Ref.: Expte. N° 01802-0017363-5 - Obra: "Obras Hídricas para mitigar anegamientos en casco urbano de Chabas - Readecuación canal Garelo - Ejecución cruces RN n° 33 y FFCC NCA" - Localidad de Chabas -Departamento Caseros, Provincia de Santa Fe" - Resolución N° 363/19 del MIyT.

CIRCULAR N° 2

ACLARACIONES Y/O MODIFICACIONES SIN CONSULTA

Por la presente Circular aclaratoria se incorpora al legajo licitatorio documentación técnica y requisitos relacionados a la **alcantarilla N° 21, Progresiva 7745.00**, alcantarilla bajo la Ruta Nacional N° 33. De acuerdo a ello se reemplazan los planos 03 y 03-R1 por los adjuntos a esta circular. La documentación, junto con los planos mencionados deberá ser tenida en cuenta como parte integrante de la documentación licitatoria.-

PLANO: ALCANTARILLA BAJO VÍAS FERROCARRIL NC
RAMAL 10 (CASILDA-MELINCUE) KM 26,548.

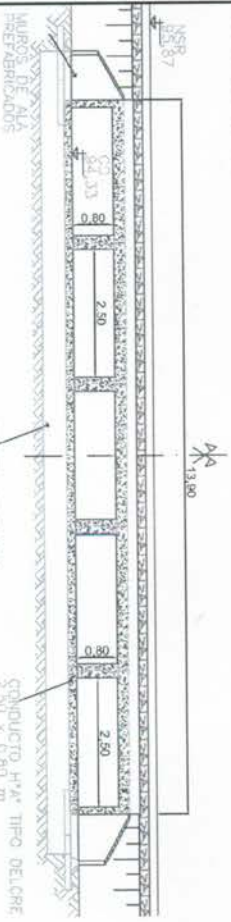
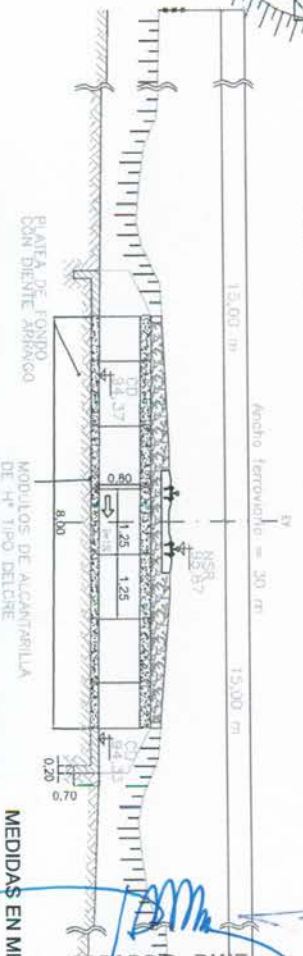
Se adjunta a la presente los planos 03 y 03-R1 del proyecto que se hace referencia con el objetivo de ser incorporados y reemplazados en el paquete licitatorio, ya que los planos que se corresponden a éstos y se encuentran publicados son de una versión anterior. Este cambio surge debido a la solicitud del Nuevo Central Argentino para la aprobación de la alcantarilla propuesta bajo dichas vías férreas.

Por lo tanto la nueva sección **de la alcantarilla N°21, Prog. 7745.00, es de 5 módulos de hormigón prefabricado de 2.50m de luz y 0.80m de altura.**
